**Forum mondial de l'harmonisation des Règlements
concernant les véhicules**

Groupe de travail des dispositions générales de sécurité

Règlement ONU n° 26 (Saillies extérieures des voitures particulières)**Proposition de complément 4 à la série 03 d'amendements
au Règlement ONU n° 26 (Saillies extérieures des voitures
particulières)****Communication de l'expert de la France***

Figure 0
Exemple de disposition des éléments

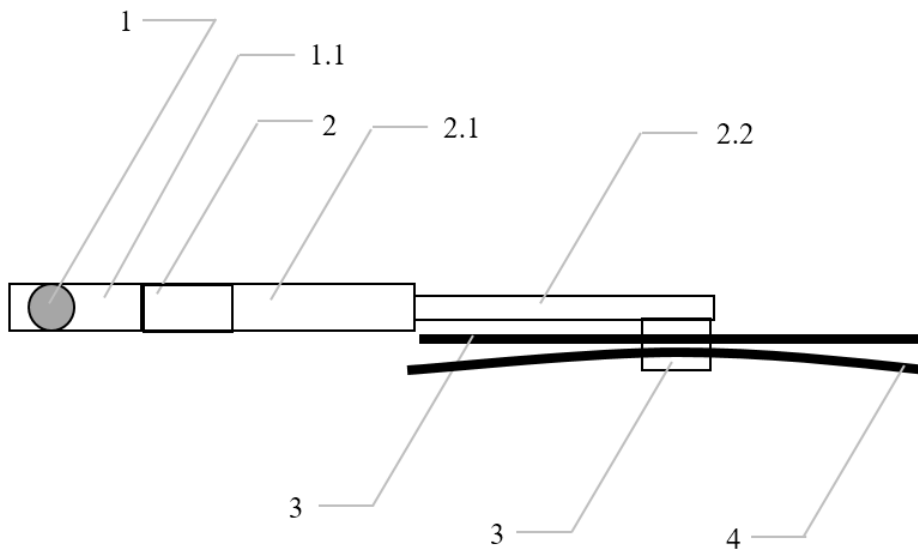
- 6.4 Essuie-glaces
- 6.4.1 Les balais d'essuie-glaces doivent être fixés de telle façon que l'axe (**numéro 1 de la figure 0**) soit recouvert d'une protection (**numéro 1.1 de la figure 0**) ayant un rayon de courbure satisfaisant à la prescription du paragraphe 5.4 et un embout d'au moins 150 mm² de surface. **Les différentes parties du bras (base, corps et extension, c'est-à-dire les numéros 2, 2.1 et 2.2 de la figure 0) doivent avoir un rayon de courbure satisfaisant aux prescriptions du paragraphe 5.4.** Dans le cas de protections arrondies, cette surface, projetée sur un plan dont la distance par rapport au point le plus saillant ne doit pas dépasser 6,5 mm, doit être d'au moins 150 mm². Les essuie-glaces arrière et les essuie-glaces de projecteurs doivent répondre à ces mêmes spécifications.

- 6.4.2 Le paragraphe 5.4 ne s'applique ni aux balais (**numéro 4 de la figure 0**), ni aux éléments du support (**numéro 3 de la figure 0**), ni à la charnière reliant la base et le corps du bras. Cependant, ces éléments ne doivent présenter ni angles vifs, ni parties tranchantes ou pointues.
